Licitación Pública Nacional Presencial No. STCM-17-2022-DAF relativa al:

SERVICIO DE TRANSPORTE DE PASAJEROS QUE SE ENLACE CON LA ESTACIÓN HOSPITAL METROPOLITANO DEL METRO NUEVO LEÓN PARA LA RUTA AEROPUERTO DE LA LÍNEA 3, CON AUTOBUSES ELÉCTRICOS, INCLUYE: EL DISEÑO, SUMINISTRO E INSTALACIÓN DE LOS EQUIPOS DE RECARGA DE LAS BATERIAS EN EL ÁREA QUE DESIGNE EL S.T.C. METRORREY.

ACTA DE JUNTA DE ACLARACIONES

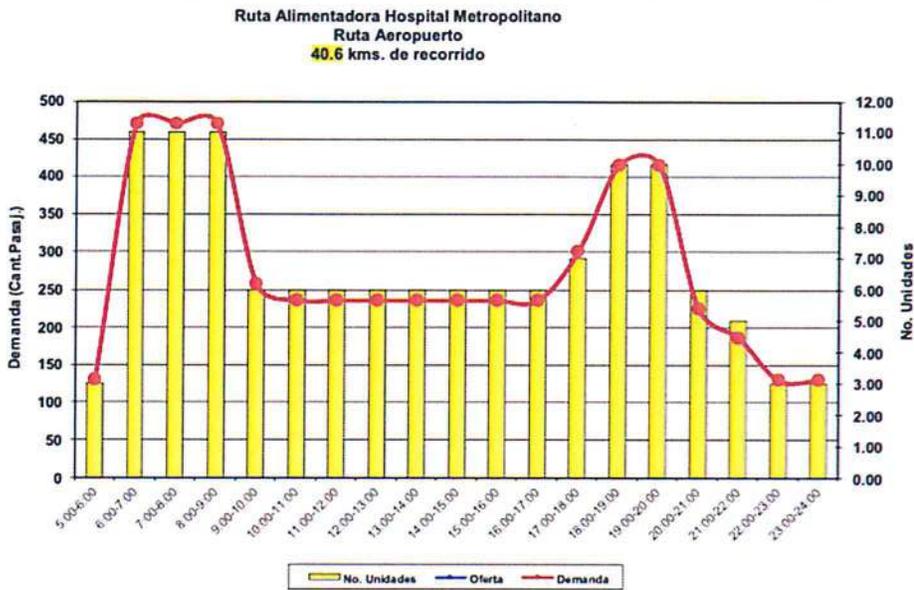
D) Asimismo que nos informe la velocidad promedio que ha considerado que alcanzarán las unidades a lo largo el día, en función de las hora de servicio de cada unidad y de la frecuencia correspondiente. Contemplando el llenado de la siguiente tabla, para los días laborales, sábado y domingo.
